CONCORRÊNCIA Nº 014/2021

OBJETO: obras e serviços de construção de uma creche localizada no Bairro João Paulo II no Município de Arapiraca/AL.

RESPOSTA AO PEDIDO DE ESCLARECIMENTO Nº 02

9.1.10 do orçamento (Roda meio em madeira (largura=10cm)

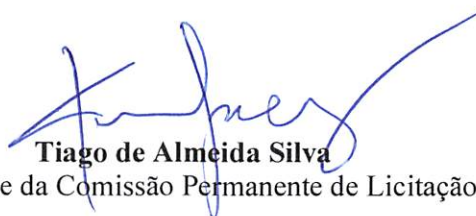
O código 200190 - SBC não existe no banco de dados (composição ou insumos). Não há informação de data base para o banco SBC.

No que se trata ao item 9.1.10 *“Roda meio em madeira (largura=10cm)”*, informamos que houve um erro de digitação do Código SBC. O Código do item 9.1.10 é 200194 com a Data Base de 06/2021.
